Особое мнение по капитальному ремонту: ул. Новорублевская, д. 11 (ПСД)

ОСОБОЕ МНЕНИЕ

**по результатам участия в комиссии по приемке оказанных услуг и (или)
выполненных работ по капитальному ремонту общего имущества в
многоквартирном доме, расположенном
по адресу: г. Москва, ул. Новорублёвская д. 11
договор ПКР-007056-21-ТЗК от 31.08.2021
подрядчик ГБУ “Жилищник района Кунцево”**

ПКР-007056-21-ИОС5.2/ИОС5.3

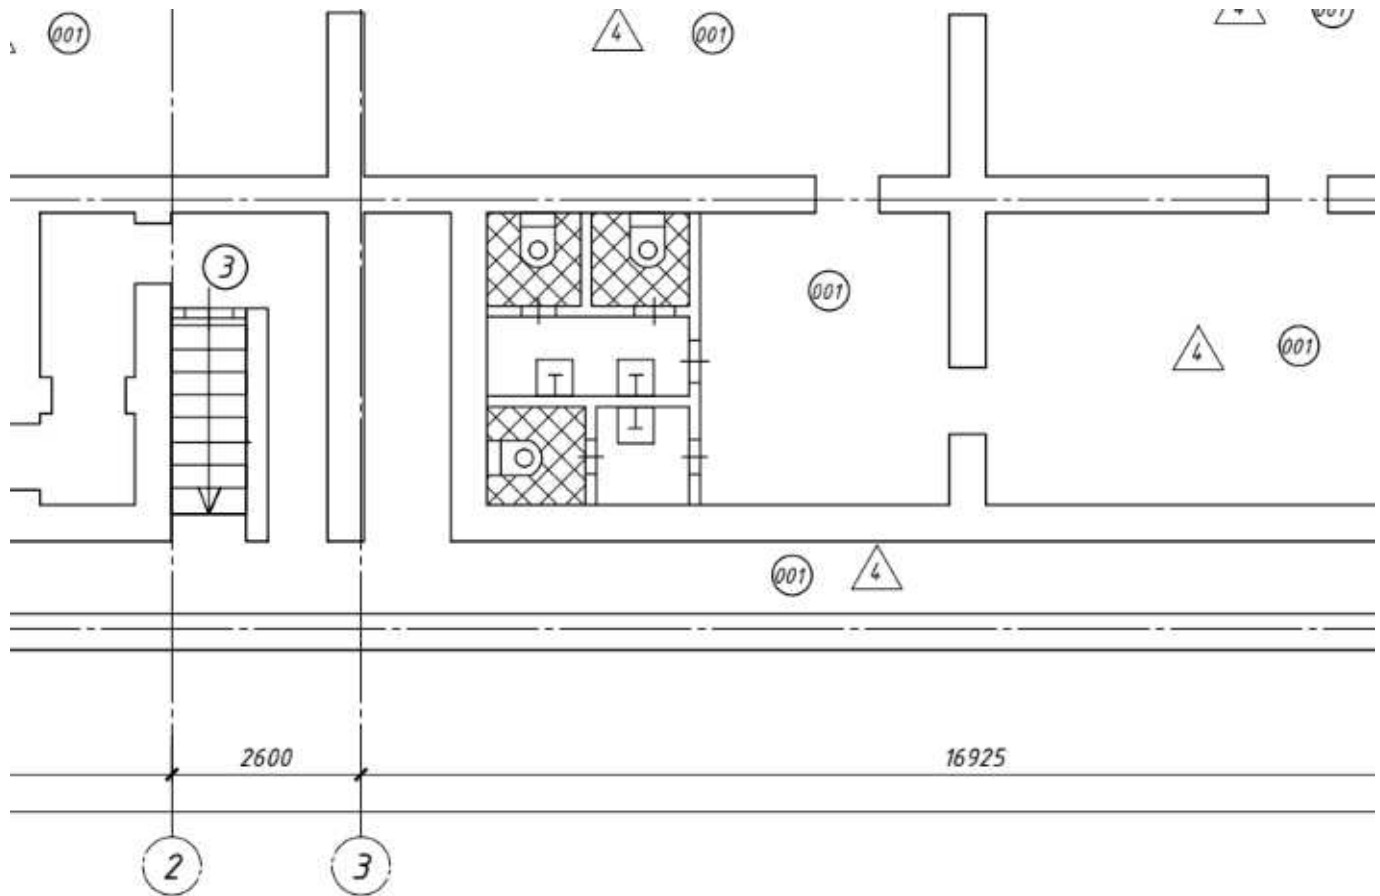
- 1.4.2. Не выполнена рекомендация ТЗК и не предусмотрена разборка заложенных продухов и установка защитных решеток.
- 1.5. Система водоснабжения:
- 1.5.1. Проект не соответствует фактическому расположению инженерных систем.

- 1.5.4. Отсутствуют требования к способу соединения труб.
- 1.6. Система водоотведения:
- 1.6.1. Проект не соответствует фактическому расположению инженерных систем.

- 1.6.2. Не предусмотрено подключение имеющихся в подвале (в соответствии с БТИ,

ТЗК и КР и АР проекта) санузлов.

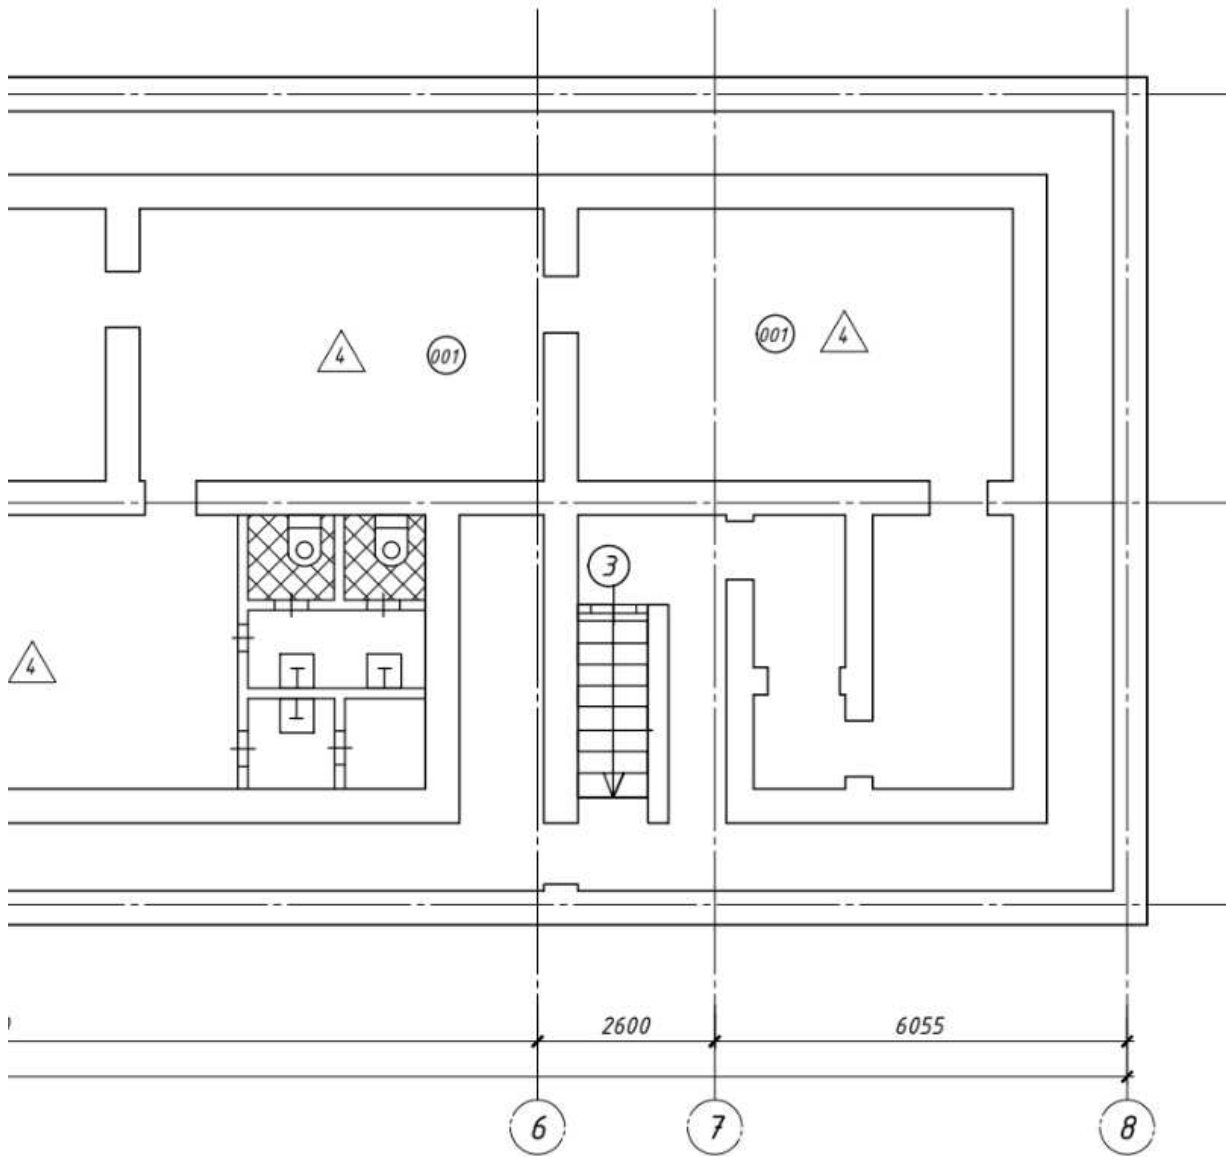
- 1.3.9. Предусмотренный доводчик на двери до 80 кг не соответствует устанавливаемым дверям массой 181 кг.
- 1.4. Ремонт подвала:
- 1.4.1. Не предусмотрена замена покрытия из керамической плитки в санузлах (АР л.1, ТЗК).
